**AYUNTAMIENTO DE SAN BARTOLOME
DE LANZAROTE**

**MODIFICACIONES PUNTUALES
Nº 32 A 41**

**MODIFICACION PUNTUAL
Nº 35**

MODIFICACIÓN PUNTUAL N°35

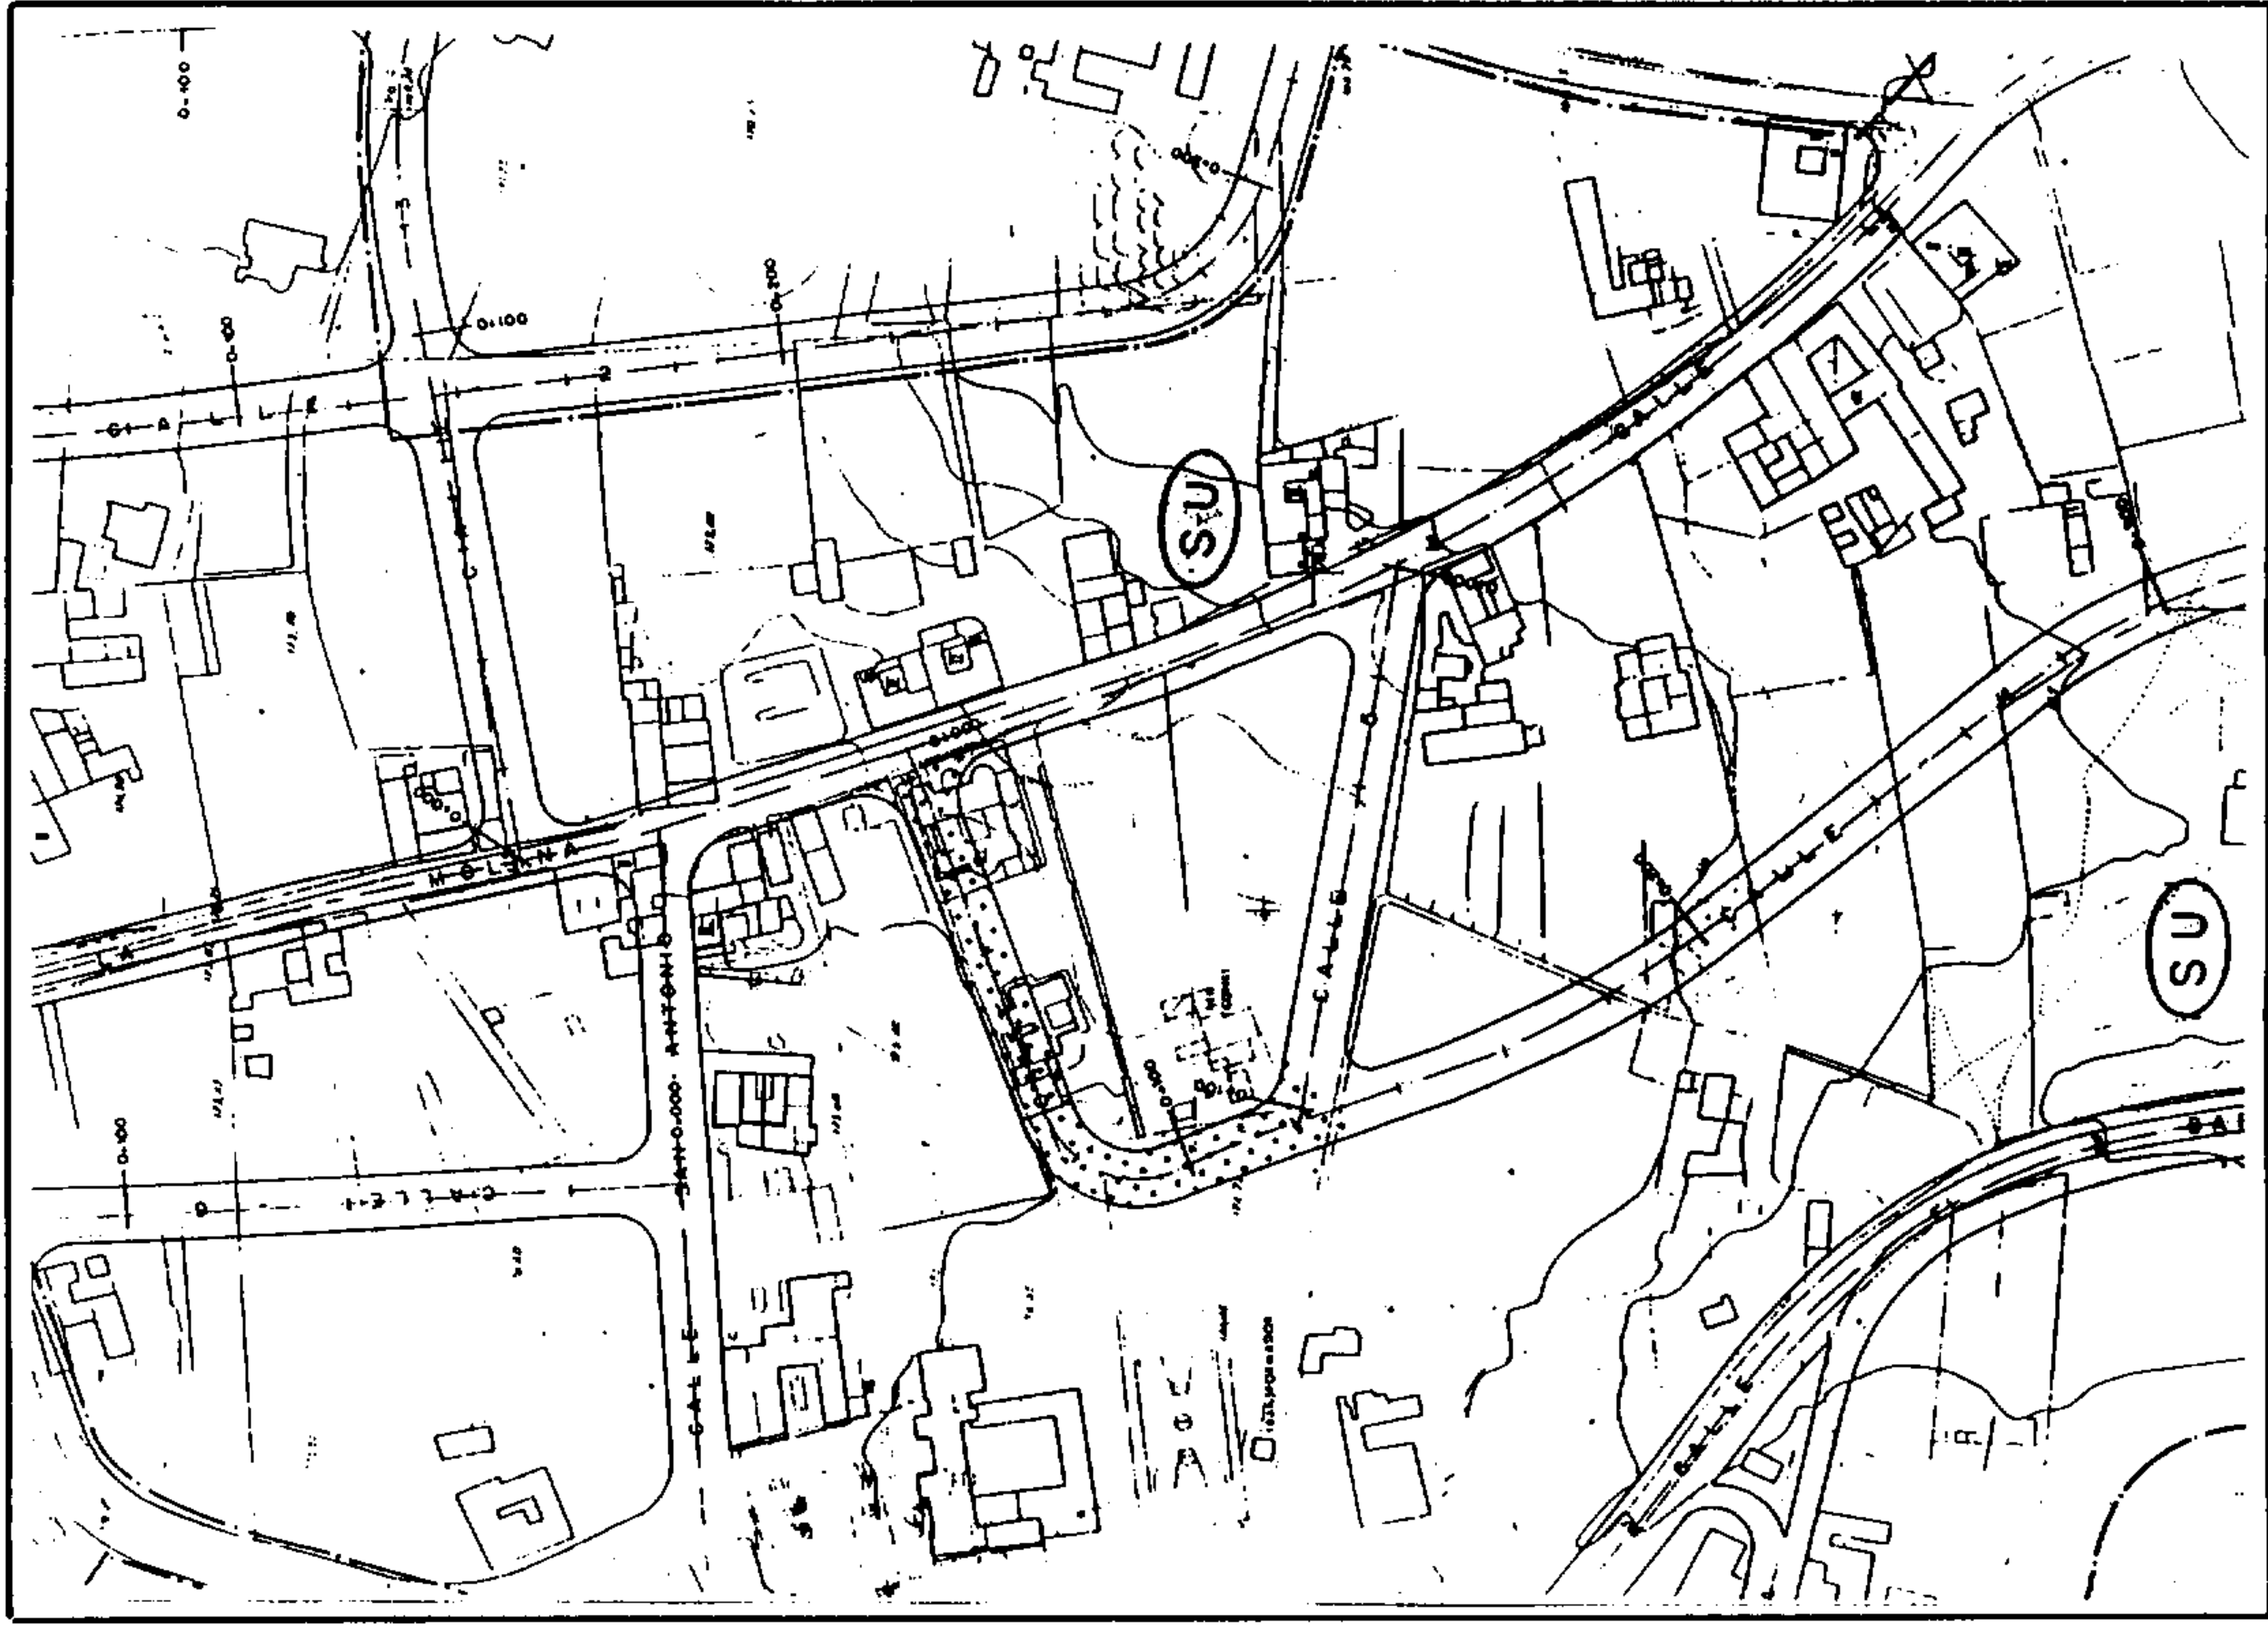
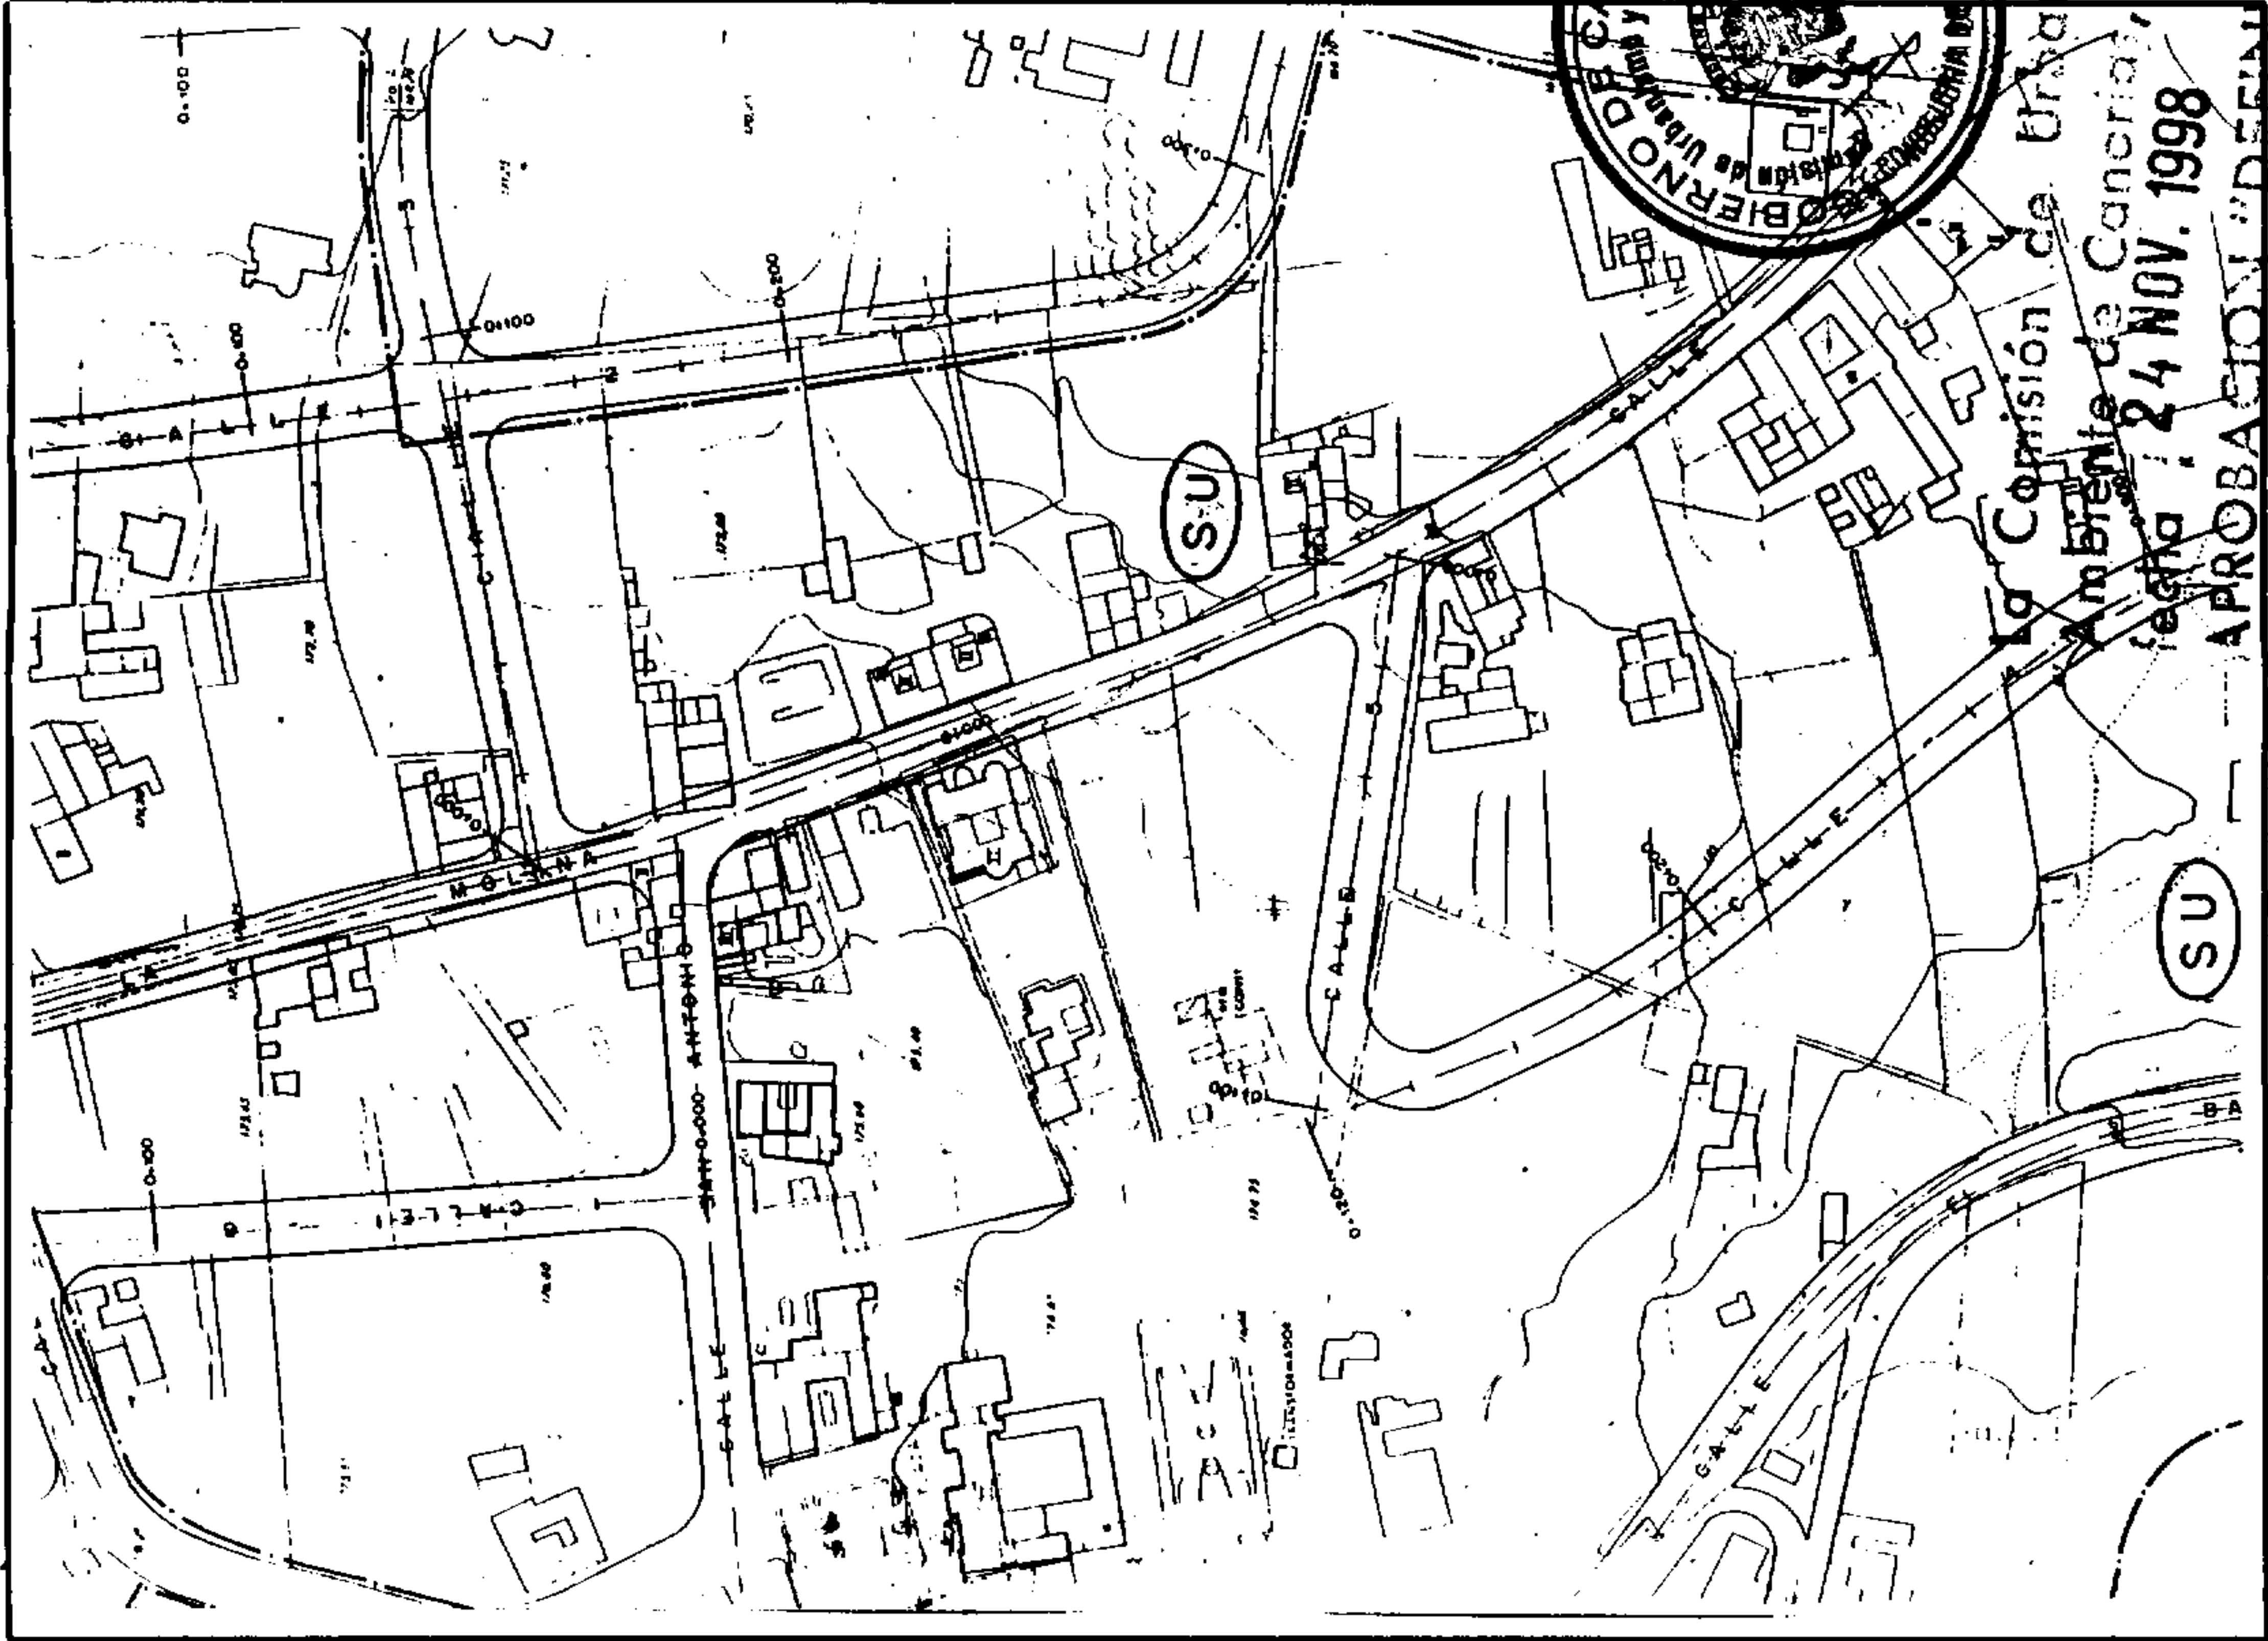
Se propone la supresión de los ciento veinticinco primeros metros de la calle n°4 de Güime.

Como consecuencia se ve afectado el plano 6.2, hoja 3, quien a su vez afecta al plano 6.1, hoja 3.

Se justifica la propuesta ante la imposibilidad material de desarrollo de este tramo de calle dada la existencia de dos construcciones sobre su traza. La existencia de dichas construcciones son anteriores a la fecha de Aprobación Definitiva de las Normas Subsidiarias, ya que son recogidas en la cartografía que por encargo del Ayuntamiento realizó la empresa Toponova en marzo de 1995 en base a fotografía de enero del mismo año.

La propuesta de Modificación Puntual supone un incremento un incremento de volumen edificado ya que el trazado de la calle supone la posibilidad de edificar 938 m²c. (1250 m² de calle * 0,75 m²/m²), esto supone un potencial crecimiento de

población de 45 habitantes. En consecuencia, en cumplimiento del artículo 49.2 del R.D. 1.346/1976 se deben prever un incremento 225 m² de suelo para espacios libres. La modificación no afecta áreas calificadas por las Normas Subsidiarias como zona verdes o espacios libres.
